DODATEK Č. 4

KE SMLouvĚ O DíLO

č. DZ 13010032/St

Thermal Pasohlávky – páteřní technická a dopravní infrastruktura

Přílohy výkresové: situace

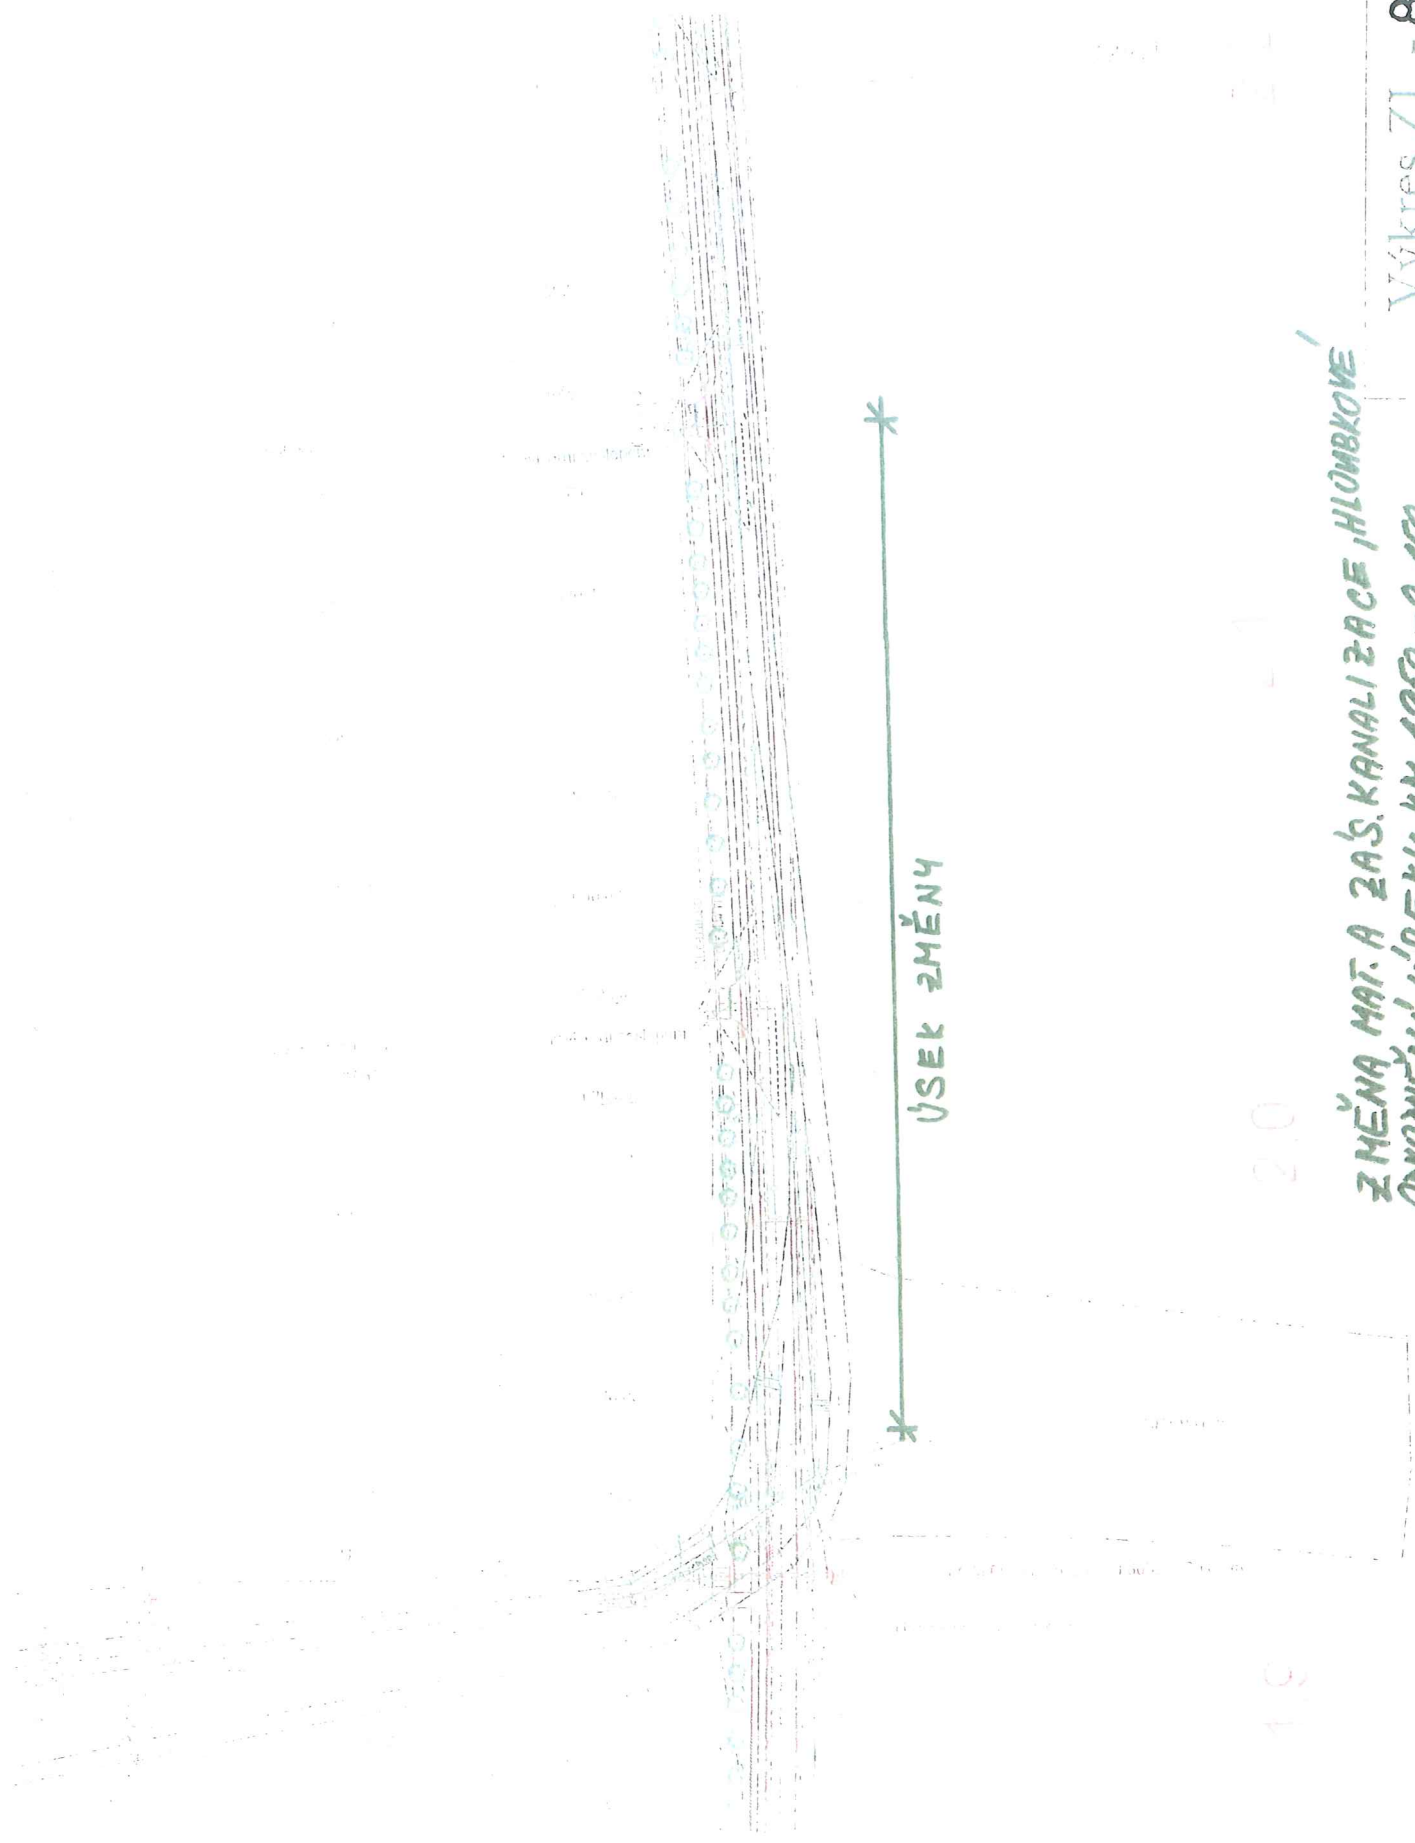
PŘEDMĚT ZMĚNY: změna materiálu a zásypu kanalizace, hloubkové odvodnění úseku km 1,950 - 2,150

Dotčené místo: úseku kanalizace v km 1,950 – 2,150

Stoka R-1, šachtový úsek R25 – R27, km 1,950 – 2,150

Při výkopových pracích byly zastiženy prachovito-písčité hlíny, s polohami a mezivrstvami písků s příměsí štěrku. Těmito privilegovanými propustnějšími mezivrstvami přitéká do stavební rýhy podzemní voda. Přítok podzemní vody je obtížné eliminovat povrchovým čerpáním. Vzhledem k charakteru svrchních zemin dochází při zemních pracích k rozbíjení zemin, jejich vplavování do boxů a vytváření kaveren vně boxů. Stabilizace zemin není možná bez snížení hladiny podzemní vody pod úroveň základové spáry. Toto nelze zajistit pouze povrchovým čerpáním, ale kombinací hloubkového a povrchového odvodňování.

Pro zabezpečení realizovaného úseku splaškové a dešťové kanalizace je třeba realizovat cca 5 hydrovrtů ve vzdálenosti cca 12,0m. Navržená hloubka hydrovrtů je 6,0m, vnitřní výpažnice 160 mm se štěrkovým filtrem (frakce 1 - 4mm), vnější vrtný profil bude 400mm. Zemní práce budou prováděné pod ochranou pažení při současném doplňkovém povrchovém snižování hladiny podzemní vody. Čerpat podzemní vodu z rýhy je třeba trvale. Stavební rýha bude zapažena pomocí tabulového pažení Rollbox (kluznicovité stupňovité pažení), které bude použito jako hnané pažení. Vnitřní pažící deska bude zatlačena 0,5 m pod úroveň základové spáry. Světlá šířka zapažené rýhy pro obě vedení je 2,4 m.

Vzhledem ke složitým základovým podmínkám a nemožnosti provádět při realizaci postupné vytahování pažení a hutnění obsypu potrubí proti rostlému terénu, je jako opatření pro zabránění poklesu potrubí po odpažení výkopu navrženo uložení železobetonového panelu pod obě kanalizační stoky a dále je navržena změna trubního materiálu. Splašková kanalizace v řešeném úseku bude provedena z tvárné litiny s výstelkou pro odpadní vody a dešťová kanalizace bude provedena ze železobetonu.

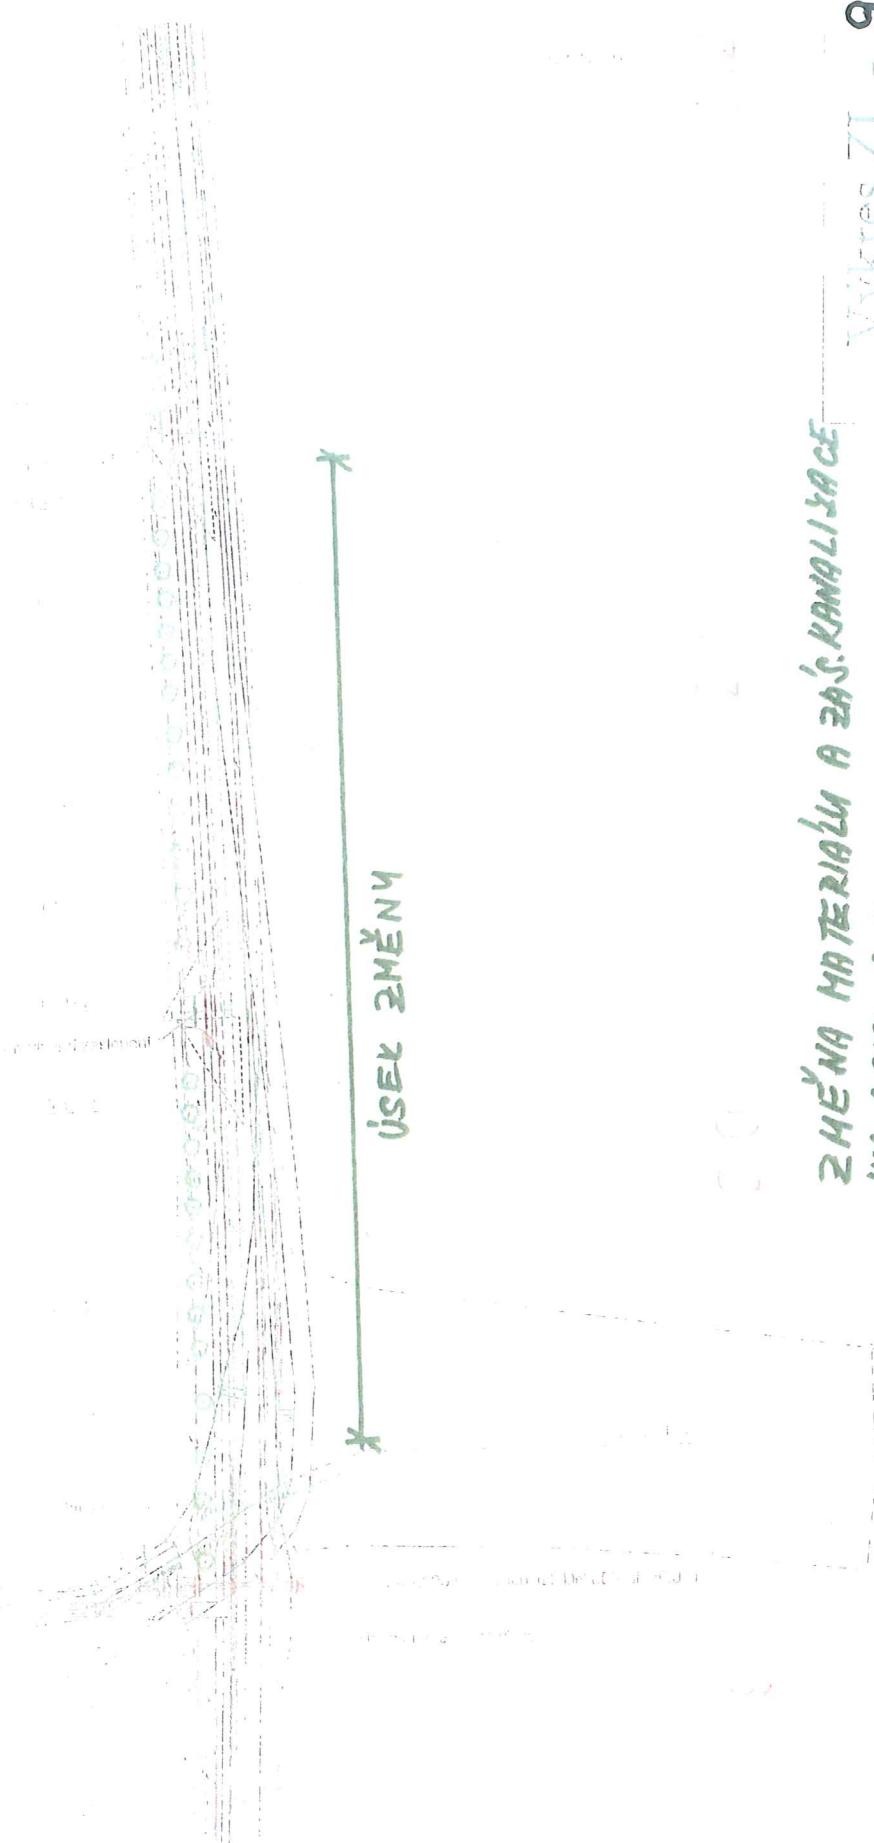
SO 2B.4 Dešťová kanalizace

Stoka D, šachtový úsek cca D4-D7, km 1,950 – 2,150

Pro zabezpečení realizovaného úseku splaškové a dešťové kanalizace je třeba realizovat cca 5 hydrovrtů ve vzdálenosti cca 12,0m. Navržená hloubka hydrovrtů je 6,0m, vnitřní výpažnice 160 mm se štěrkovým filtrem (frakce 1 - 4mm), vnější vrtný profil bude 400mm. Zemní práce budou prováděné pod ochranou pažení při současném doplňkovém povrchovém snižování hladiny podzemní vody. Čerpat podzemní vodu z rýhy je třeba trvale. Stavební rýha bude zapažena pomocí tabulového pažení Rollbox (kluznicovité stupňovité pažení), které bude použito jako hnané pažení. Vnitřní pažící deska bude zatlačena 0,5 m pod úroveň základové spáry. Světlá šířka zapažené rýhy pro obě vedení je 2,4 m.

Vzhledem ke složitým základovým podmínkám a nemožnosti provádět při realizaci postupné vytahování pažení a hutnění obsypu potrubí proti rostlému terénu, je jako opatření pro zabránění poklesu potrubí po odpažení výkopu navrženo uložení železobetonového panelu pod obě kanalizační stoky a dále je navržena změna trubního materiálu. Splašková kanalizace v řešeném úseku bude provedena z tvárné litiny s výstelkou pro odpadní vody a dešťová kanalizace bude provedena ze železobetonu.

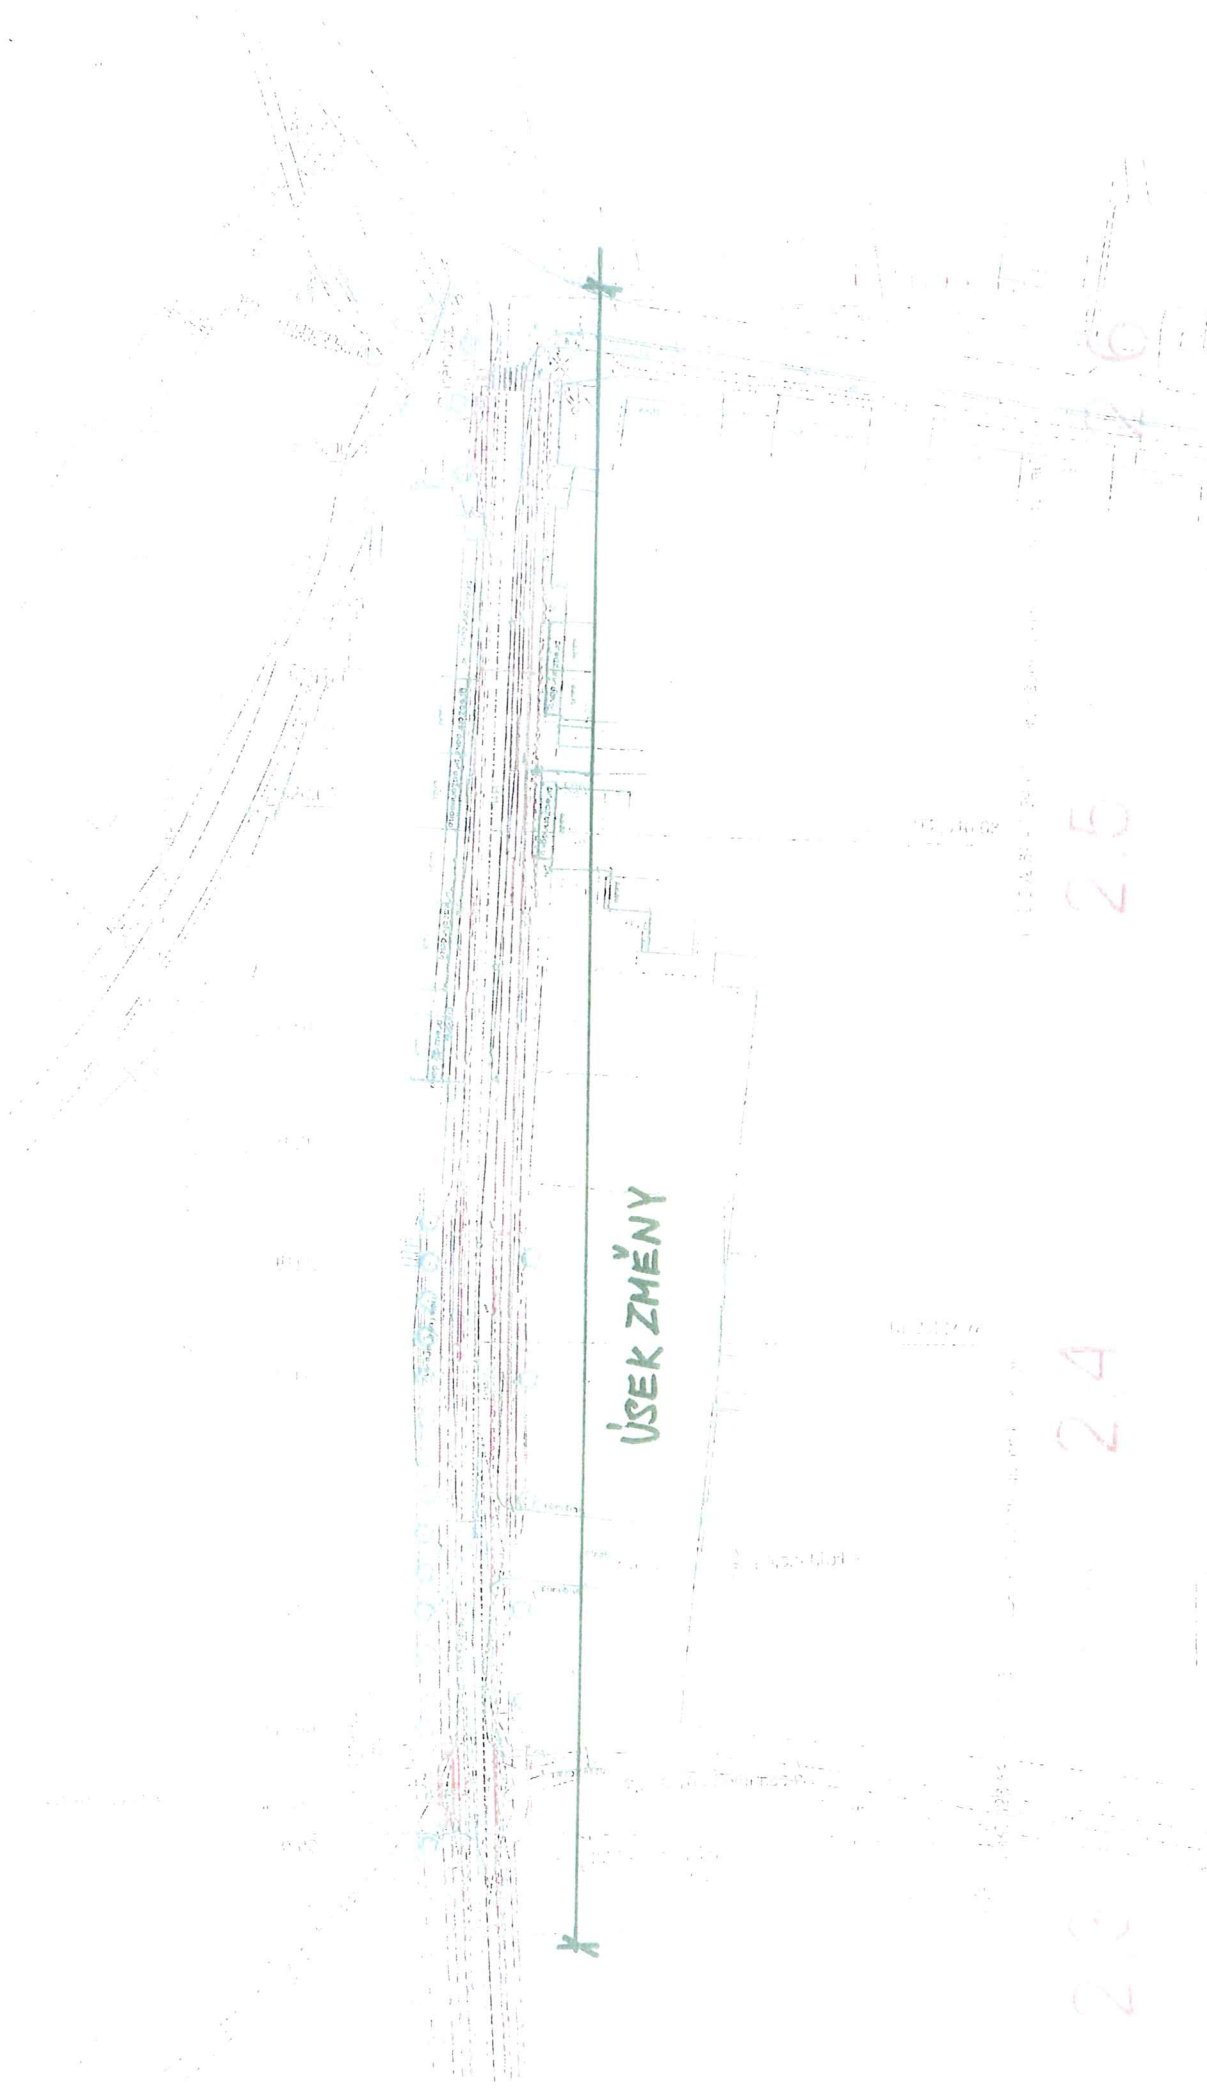
Náhrada konstrukční vrstvy v km 2,320-2,609 (staničení komunikace)

Při realizaci komunikace v km 2,320–2,609 po provedení výkopů pro konstrukci vozovky bylo na staveništi zastiženo stejnozrné písčité souvrství, u kterého není možné dosáhnout požadované míry zhutnění. Úprava pláň v tomto případě není jednoduše realizovatelná kvůli mělce uloženým inženýrským sítím. Proto je zvolena úprava konstrukce vozovky – štěrkodrtěová podsypná vrstva je nahrazena vrstvou směsi stmelené cementem SC C_{8/10} (KSC I). Ostatní vrstvy konstrukce zůstávají beze změny.

Další úpravy pláně nebyly realizovatelné kvůli mělce uloženým podzemním sítím. Požadované kvalitativní parametry lze dosáhnout změnou projektového řešení - nahrazením vrstvy štěrkodrtí vrstvou kameniva zpevněného cementem.
